泊発電所

敷地ごとに震源を特定して策定する
地震動について

令和3年9月29日
北海道電力株式会社

令和3年7月30日審査会合における指摘事項

敷地周辺の活断層から想定される地震のマグニチュードー震央距離図

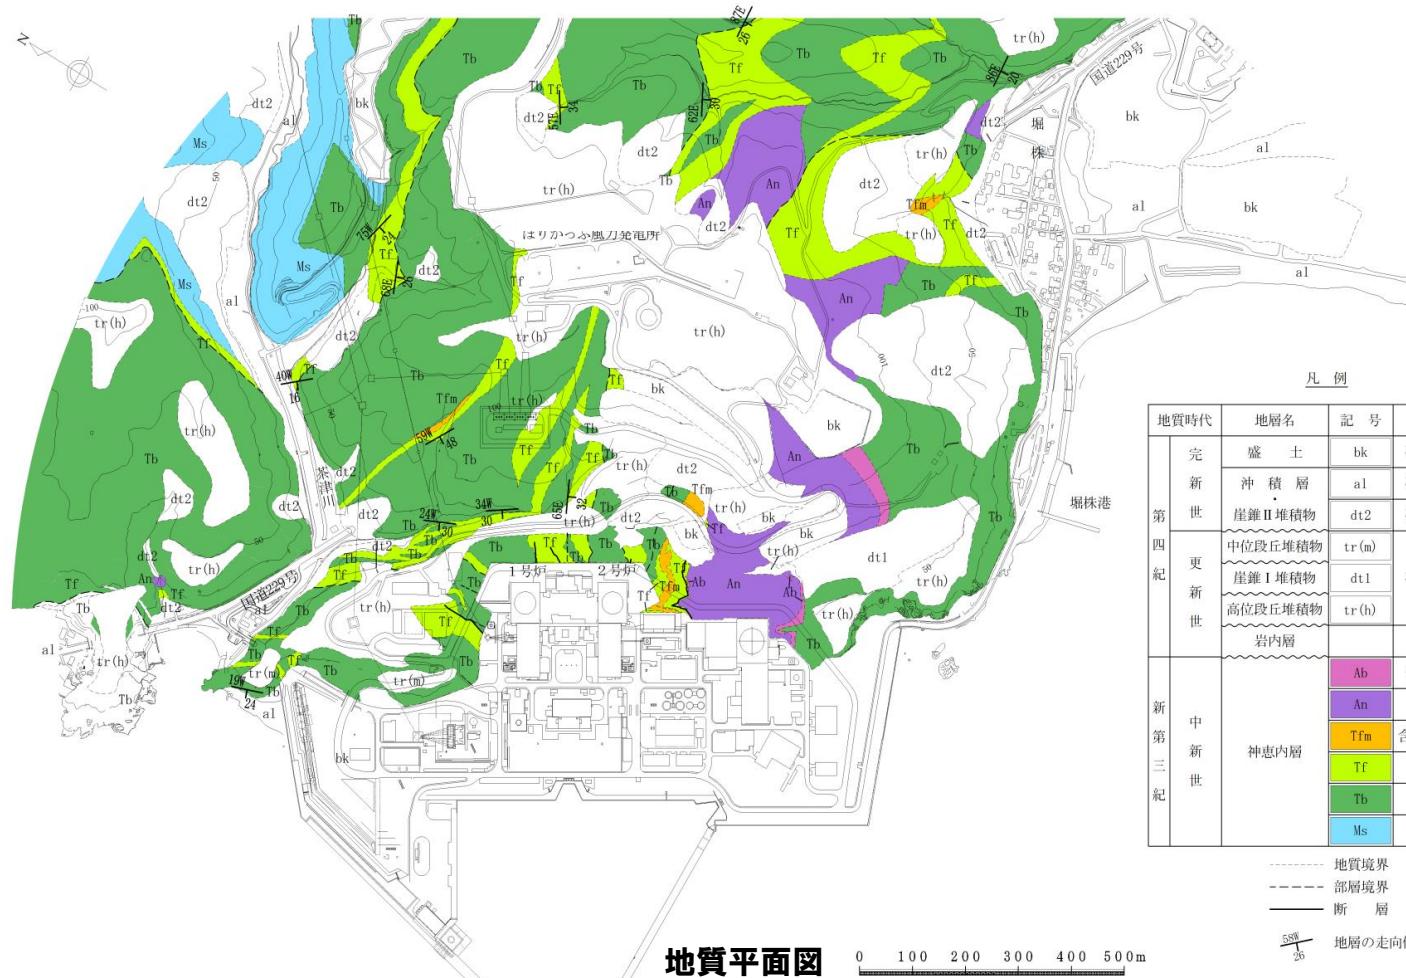
No.	指摘事項	回答方針	ページ
1	地震のマグニチュードー震央距離図において、震度の記載位置を適正化すること。	○地震のマグニチュードー震央距離図において、震度の記載位置を変更した。	14,53
2	解放基盤表面の設定を明確にすること。	○地震動評価における解放基盤表面の設定位置を明確にした。	20,35
3	積丹半島北西沖の断層における走向による地震動評価結果の比較において、鉛直方向についても主要設備の固有周期を記載すること。	○積丹半島北西沖の断層における「走向による地震動評価結果の比較」において、鉛直方向にも主要設備の固有周期を追記した。	136
4	積丹半島北西沖の断層について、走向40°についても検討ケースとして選定し、不確かさを考慮した検討を行うこと。	○積丹半島北西沖の断層の走向について、基本震源モデルとして走向0°、走向20°に加えて、走向40°を考慮することとし、走向0°、走向20°と同様に不確かさを考慮して検討した。	134,135, 137,138, 145～151, 170～179, 228～233
5	検討用地震の断層モデルを用いた手法による地震動評価について、基本震源モデルを用いてアスペリティの影響を確認すること。 ・すべての検討用地震について、最浅部のアスペリティ1列の寄与度を確認すること ・積丹半島北西沖の断層について、敷地に近い深さ方向のアスペリティ1列の寄与度を確認すること ・アスペリティが複数ある断層について、各アスペリティの寄与度を確認すること	○検討用地震の断層モデルを用いた手法による地震動評価について、基本震源モデルを用いてアスペリティの影響を確認し、参考資料として追加した。	253～269

経験的グリーン関数法を用いた地震動評価結果(基本震源モデル) 応答スペクトル

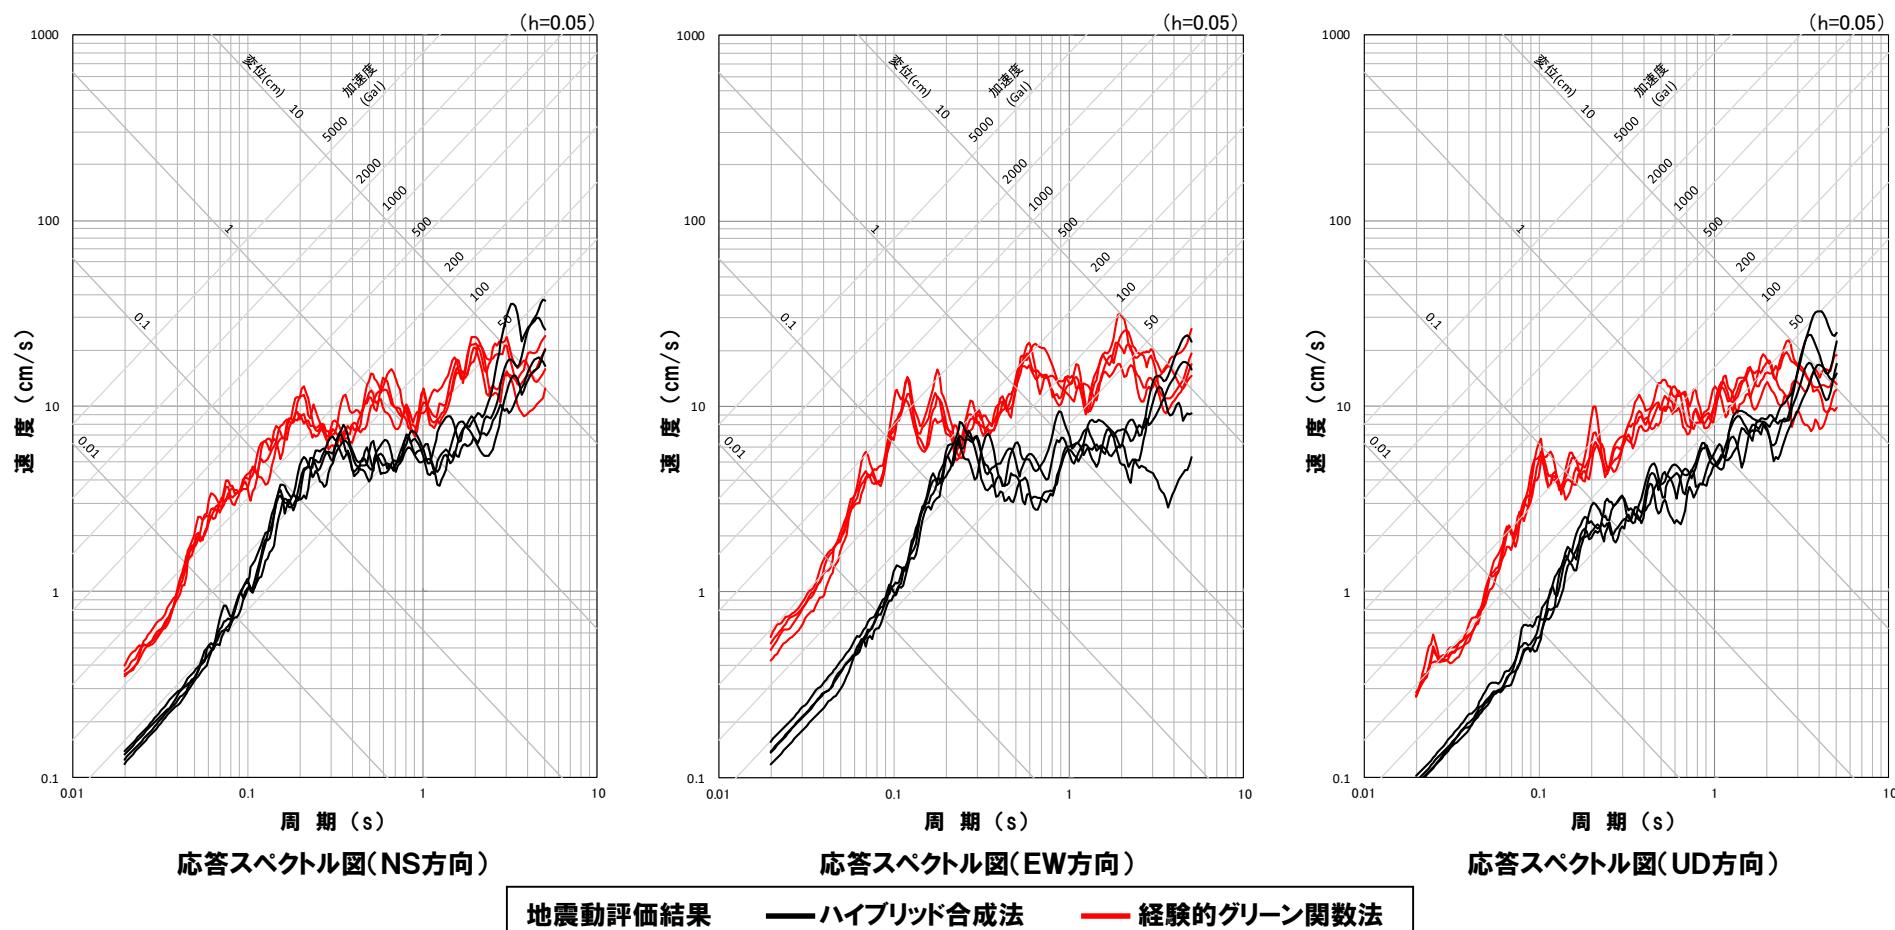
No.	指摘事項	回答方針	ページ
6	F_B －2断層による地震において、経験的グリーン関数法に用いる要素地震の適用性および検証に関する記載を適正当化するとともに、経験的グリーン関数法を採用している理由を適正当化すること。	<ul style="list-style-type: none"> ○F_B－2断層による地震において、経験的グリーン関数法に用いる要素地震の適用性および検証に関する記載を修正した。 ○経験的グリーン関数法を採用している理由を修正した。 	64,208, 214,245, 249
7	検討用地震の地震動評価結果の比較を参考ではなく検討結果として記載すること。	○検討用地震の地震動評価結果の比較を参考ではなく検討結果とした。	225

- 経験的グリーン関数法を用いた地震動評価の結果は、ハイブリッド合成法を用いた地震動評価結果より大きい結果となった。
- F_B -2断層による地震については、要素地震として適切な観測記録が得られていないものの、経験的グリーン関数法による地震動評価結果も F_B -2断層による地震の地震動評価結果として採用することとし、不確かさ考慮モデルでの地震動を評価する。
